Urakoitsijavalintakokous nro 2**Muistio**

Miehikkälän kunta

Urakoitsijavalintakokous nro 2

Pitkäkosken päiväkot

□ AP:

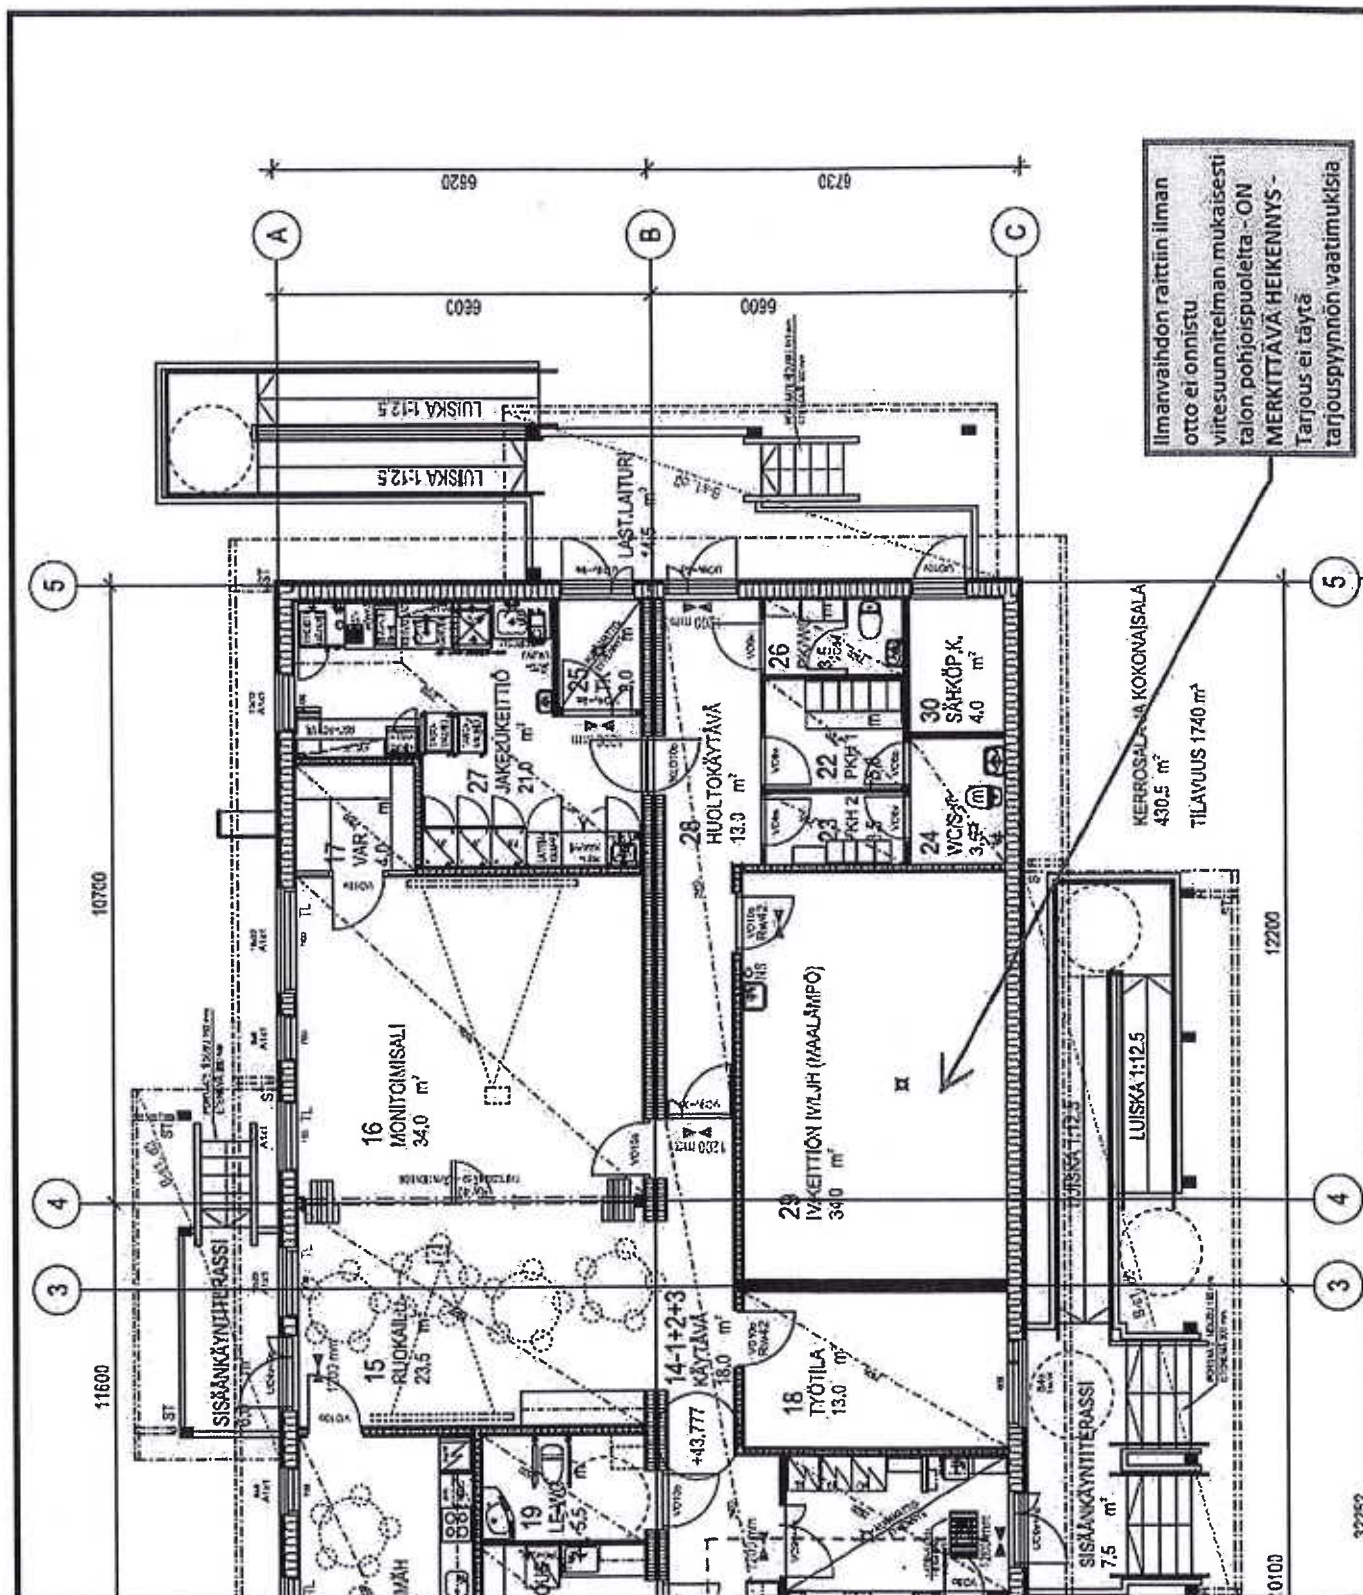
eroa) o Märkätilan US? o levynä KEK, yleensä 2x GF

-> kestävyys? o tuulensuojalevyn materiaali?

huomioitu pieneläin?

o Alapohjan maanpinnan lämmöneristys leca tai EPS? o Pintamateriaali muovimatto (ARK)? Miten märkätilat?
